Merknad til byggeplan «Lillebergen gbnr. 26 bnr. 1 m-fl. plan id 1256 2018 001»

Viser til nabovarsel mottatt 15.03.2022.

Foto over: Bygg etter montering av nye takstoler.

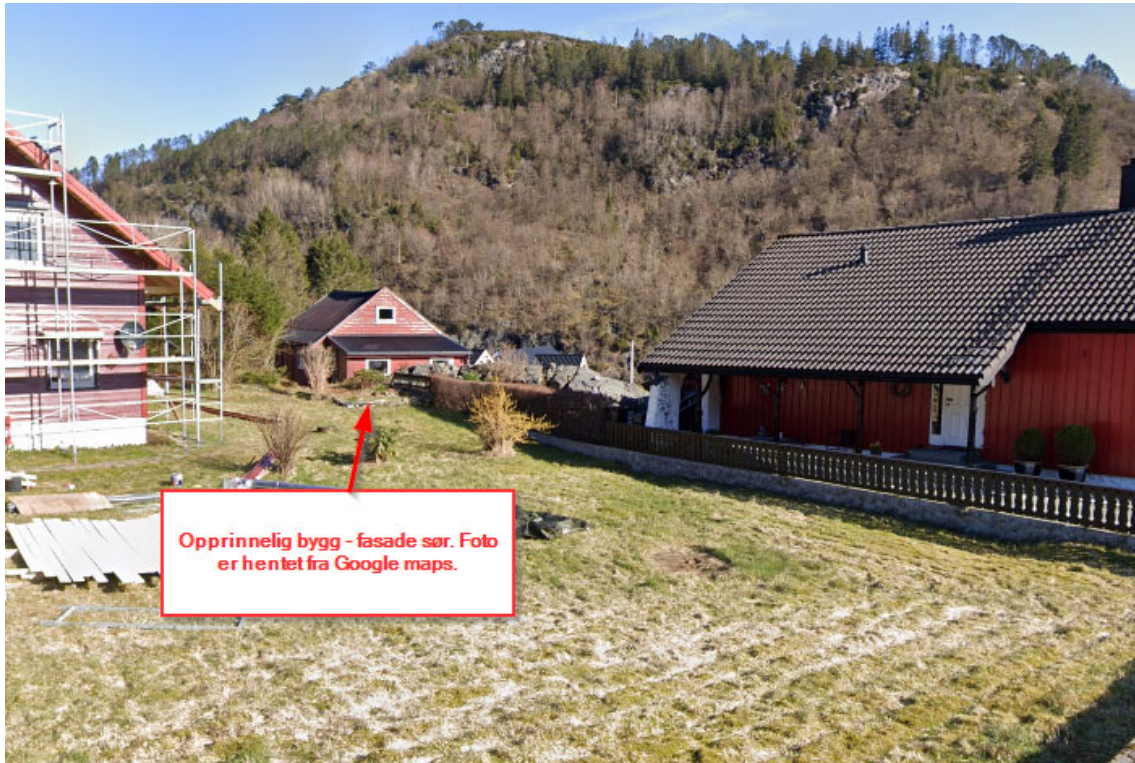
Stiller også spørsmål med høyde på topp møne, som er oppgitt i byggesøknad til å øke med 20-30 cm fra opprinnelig bygg. Undertegnedes observasjoner er at det er uriktige opplysninger som er oppgitt og som ikke stemmer ift. mønehøyde på opprinnelig bygg. Tiltakshaver har selv oppgitt på sms 19.09.2021 til undertegnede at høyde på møne økte med ca. 1 mtr. ift. opprinnelig høyde på møne etter at nye takstoler ble montert. Bygget blir nå også endret fra en til to etasjer som er en vesentlig endring.

Se vedlagt foto som viser bygg før rehabilitering og foto etter at nye takstoler er montert opp for sammenligning. Man ser her at det ikke bare er snakk om en høydeendring på 20-30 cm. I tillegg til høyde på nye takstoler må det tas med i beregningen takplater og takstein som vil øke høyden på møne ytterligere. Foto er tatt fra nøyaktig samme sted på ulike tidspunkt fra vindu nordside i loftsetasje Litlebergen 21.

Foto tatt 10.10.2021. Ser man på grenene på treet som skimtes bak takstolene og sammenligner med foto av opprinnelig bygg, så ser man at høyde på møne er økt vesentlig mer enn 20-30 cm. Ift. opprinnelig høyde.

Undertegnedes ønske er at møne senkes ned til opprinnelig høyde, da en økning i mønehøyde vil føre til forverret solforhold på tomt som fra før er under-solt. Dette vil muligens også påvirke solforhold på friluftsområdet.
